Réponse à l'avis de la MRAE

Parc éolien de la Terre aux Lièvres

Commune de Vaux-Vilaine (08)

**Avis délibéré sur le projet d'exploitation
du parc éolien de la Terre aux Lièvres
à Vaux-Villaine (08)
porté par la société SAS Parc éolien de la Terre aux Lièvres**

Figure 2 : Contexte éolien vis-à-vis des parcs environnants

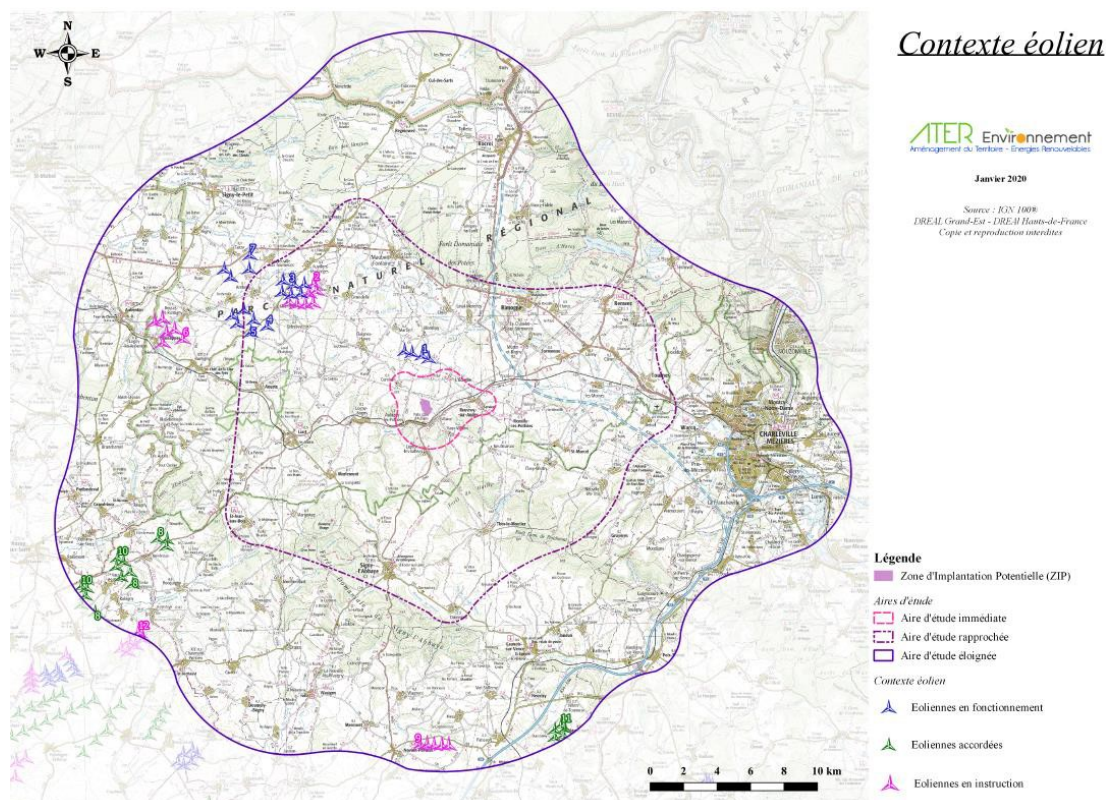
Le projet s'implante dans un territoire qui est peu affecté par des parcs éoliens (Cf. Figure 2 ci-avant). De ce fait, les critères d'encerclement et de saturation visuelle n'amèneraient pas d'incompatibilité de fond puisque les angles de respiration visuelle des bourgs les plus proches restent supérieurs à 135° et que la couverture cumulée liée à l'éolien n'excède jamais 90°.

Figure 3 : Carte des zones Natura 2000

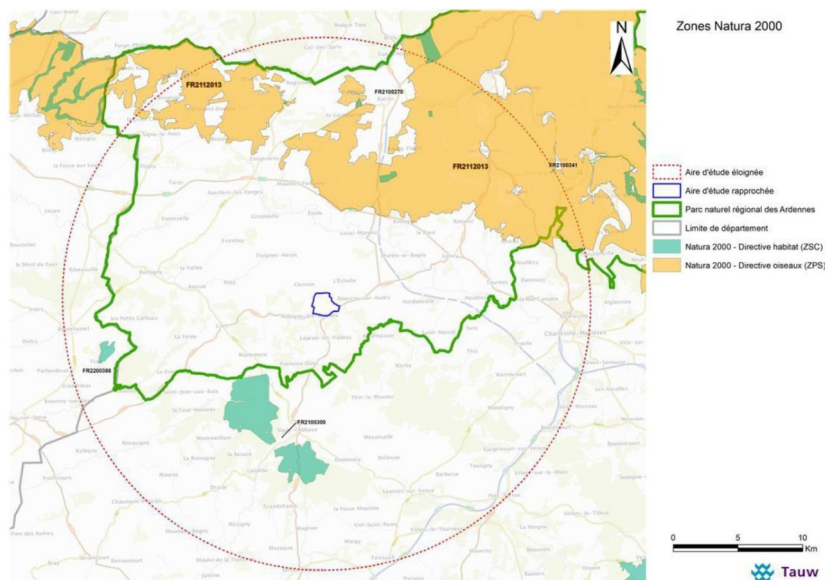
Une ZNIEFF de type 1 est présente dans un périmètre de 5 km autour de la zone d'implantation et 38 ZNIEFF (type 1 et 2) sont présentes au sein de l'aire d'étude éloignée (20 km autour de la ZIP). La zone d'étude est également localisée au sein du Parc Naturel Régional des Ardennes et le site d'implantation se trouve, pour les plus proches, à environ 6 km de deux Zones Natura 2000 (Zone de Protection Spéciale – ZPS – du Plateau Ardennais et Zone Spéciale de Conservation – ZSC – du Massif de Signy-l'Abbaye) (Cf. Figure 3 ci-dessous).

Figure 4 : Observations de la Cigogne noire dans un rayon de 15 km autour du projet depuis 1997 (gauche) et dans un rayon de 10 km entre 2019 et 2021

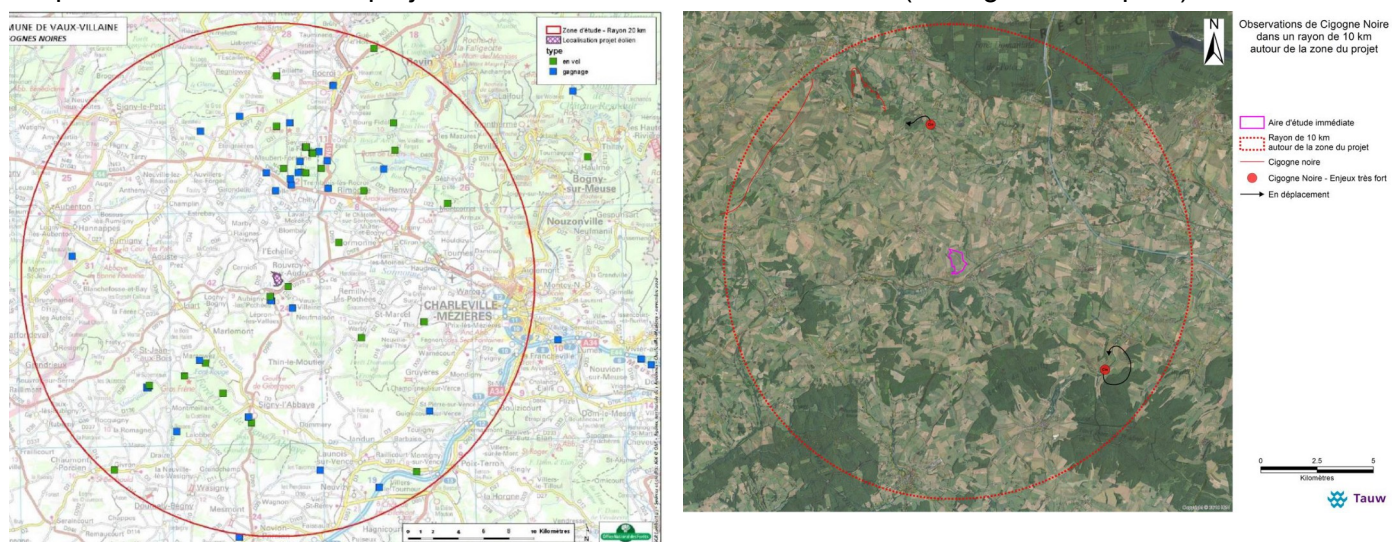
Le projet se situe à 6 km d'un site Natura 2000 - ZPS (Plateau ardennais) - dont la désignation a été justifiée par la présence de plusieurs espèces d'oiseaux à enjeux forts telle que la Cigogne noire. Le dossier comporte une étude d'incidences Natura 2000 qui conclut cependant, que le projet n'aura pas d'incidences significatives sur les espèces à l'origine de la désignation des sites Natura 2000. En revanche, l'étude d'impact mentionne des recensements de Cigognes noires à proximité de la zone du projet au cours des 25 dernières années (Cf. Figure 4 ci-après).

L'Ae souligne donc la trop grande proximité de l'implantation du projet avec le site Natura 2000, ZPS du plateau ardennais qui accueille la Cigogne noire, et plus généralement des sites sur lesquels les déplacements de cette espèce ont été observés.

Considérant le fort enjeu lié à la préservation de la Cigogne noire, l'Ae recommande au pétitionnaire de proposer prioritairement une implantation de son projet hors zone de présence de la Cigogne noire.

Ainsi, TAUW conclut que la zone d'implantation des éoliennes n'est pas une zone favorable à la reproduction et à l'alimentation de la Cigogne noire.

Figure 5 : Bloc diagramme de l'aire d'étude immédiate : bourg, hameaux et principaux espaces boisés (l'échelle verticale a été augmentée d'un facteur 6 pour faire ressortir le relief)

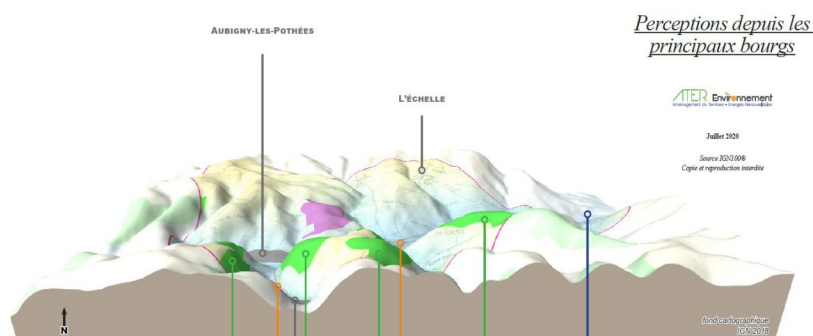
Les résultats de l'étude d'impact indiquent que le projet éolien de la Terre aux Lièvres sera très prégnant au sein de l'aire d'étude immédiate. Le relief n'occultera que ponctuellement les éoliennes mais participera également à une mise en évidence confirmant que l'implantation des éoliennes peut entraîner un effet de surplomb au niveau de certaines communes (Rouvroy-sur-Audry, Villaine, Aubigny-les-Pothées) (Cf. Figures 5 et 6 ci-dessous). Ainsi, lorsque les éoliennes seront en situation de surplomb, elles s'imposeront dans le paysage et focaliseront le regard.

A *contrario*, le rapport d'échelle entre la hauteur des machines (180 m maximum) et les

constructions villageoises de faible gabarit peut entraîner un phénomène d'écrasement qui est accentué par une distance relativement faible entre les éoliennes et certains villages.

En revanche il n'est nullement question d'effet d'écrasement, ni même depuis les centres-bourgs. Ainsi, toujours d'après l'étude paysagère, depuis les centres-bourgs de l'aire immédiate les éoliennes seront bien visibles voire *notables* mais *les bourgs de vallées profiteront des quelques obstacles du relief pour amoindrir ou occulter les visibilitées sur les futures éoliennes.*

Figure 3 – Carte représentant toutes les zones situées à moins de 10 km d'une zone Natura 2000

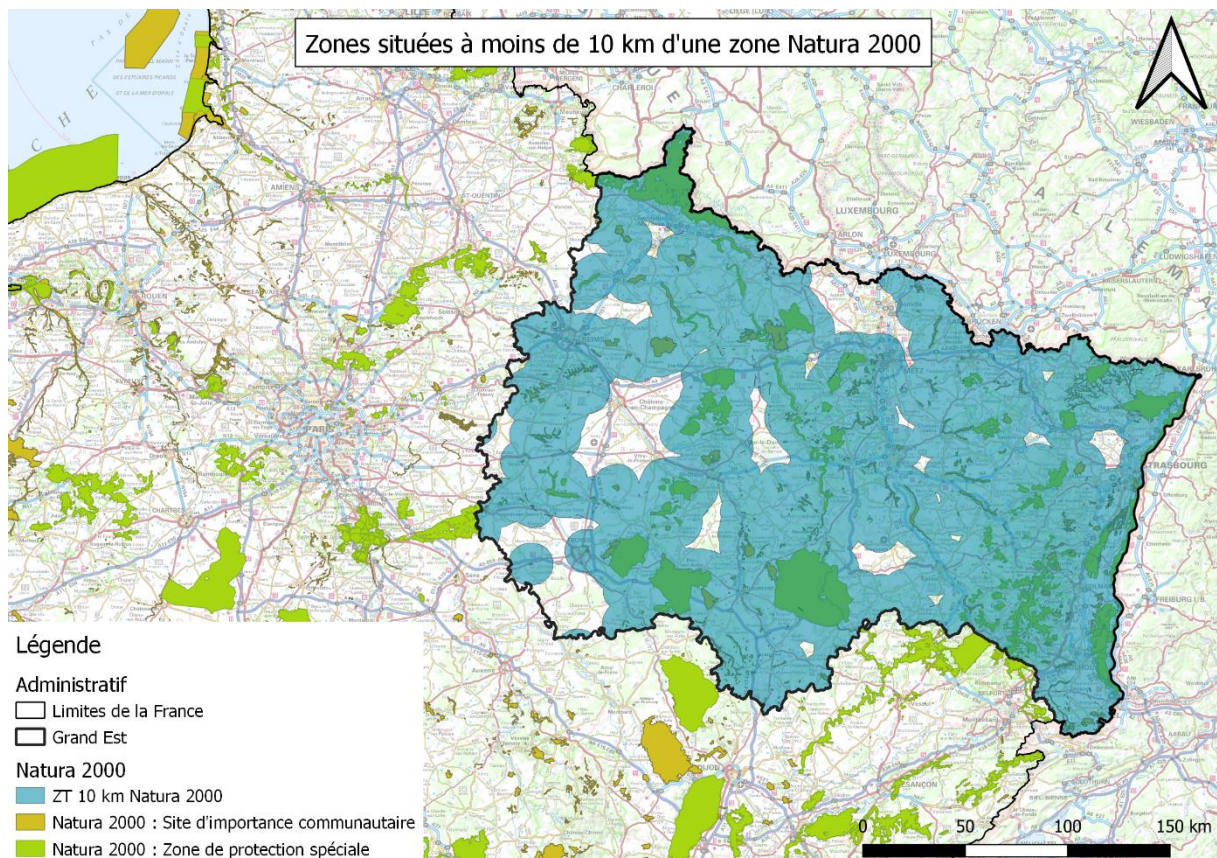
L'Ae souligne donc la trop grande proximité de l'implantation du projet avec le site Natura 2000, ZPS du plateau ardennais qui accueille la Cigogne noire, et plus généralement des sites sur lesquels les déplacements de cette espèce ont été observés.

Par ailleurs, la région Grand-Est possède 228 sites représentant 618259 hectares¹¹. De ce fait la quasi-totalité du territoire (89 %) est concerné par la présence d'une zone Natura 2000 à moins de 10 km comme l'illustre la carte ci-dessous.
